DETERMINAZIONE DEL DIRIGENTE SEZIONE AUTORIZZAZIONI AMBIENTALI 11 maggio 2021, n. 198

ID VIA 382 - Art. 27 bis del D.Lgs. 152/2006 e s.m.i. - Provvedimento autorizzatorio unico regionale per la messa in sicurezza dell'area residenziale "Villaggio Quadrifoglio" nel Comune di Grumo Appula (BA). Proponente: Comune di Grumo Appula.

Stralcio elaborato SEZIONI TIPOLOGICHE DEL CANALE (TAV. 40 - rev. 3 - luglio 2020)

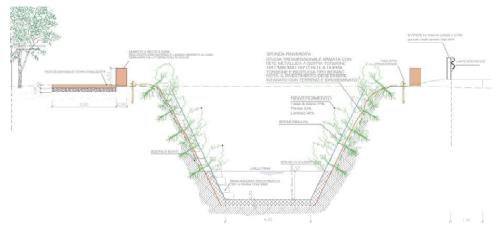
Nella Sezione Tipologica "B" gli argini "sono costituiti dalla quota Tr200 fino al piano di campagna con una sponda rinverdita mediante la posa di una stuoia tridimensionale armata con rete metallica a doppia torsione e biostuoia, che costituisce un metodo naturale per controllare i fenomeni erosivi, e ristabilire una copertura vegetazionale". Ed ancora "Il fondo del canale e una piccola porzione di argine sono realizzati in calcestruzzo proiettato".

Per entrambe le sezioni tipologiche sono previsti sistemi di risalita lungo gli argini per garantire l'attraversamento del canale da parte delle specie poco mobili.

Sezione Tipologica "punto di sfioro"

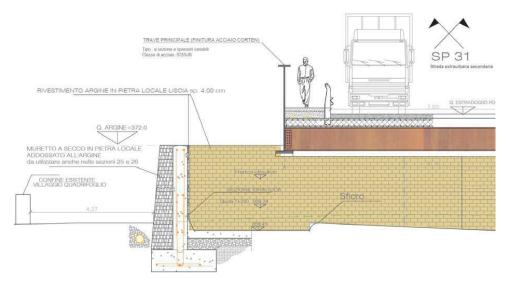
Nella Sezione Tipologica "punto di sfioro" gli argini impermeabili in C.A., esternamente, per la parte a vista oltre il piano di campagna, saranno rivestiti con muretti a secco in pietra calcarea locale derivante dalle operazioni di scavo. "Nella parte interna del canale invece, sarà posato un rivestimento in pietra calcarea liscia" (Sezione Tipologica "C").

SESTO DI IMPIANTO (Stralcio elaborato TAV. 49 - rev. 3 - luglio 2020)

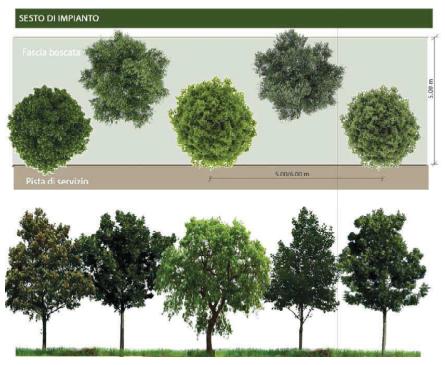
Parallelamente al canale è prevista la realizzazione di una fascia boscata, un corridoio ecologico "costituito dalla messa a dimora di specie arboree autoctone, piantumate con un sesto di impianto non lineare ogni 5.00 m nella misura di circa 200 piante". Le essenze di cui è prevista la piantumazione sono riportate nella RELAZIONE GENERALE (elaborato RT01 - rev. 3 - luglio 2020) oltre che nella PLANIMETRIA DELLE SPECIE ARBOREE DI NUOVO IMPIANTO, SESTO DI IMPIANTO ED ABACO DELLE ALBERATURE DI NUOVO IMPIANTO (elaborato TAV. 49 - rev. 3 - luglio 2020).

SEZIONE PISTA DI SERVIZIO (Stralcio elaborato TAV. 69 - rev. 3 - luglio 2020)

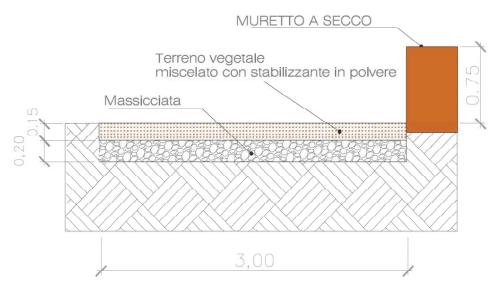
"Lungo il lato a sinistra idraulica della canalizzazione verrà realizzata una pista di servizio della larghezza di 3,00 ml in terra battuta, per permettere l'ingresso ai mezzi ed agli addetti che si occuperanno della manutenzione dell'opera."
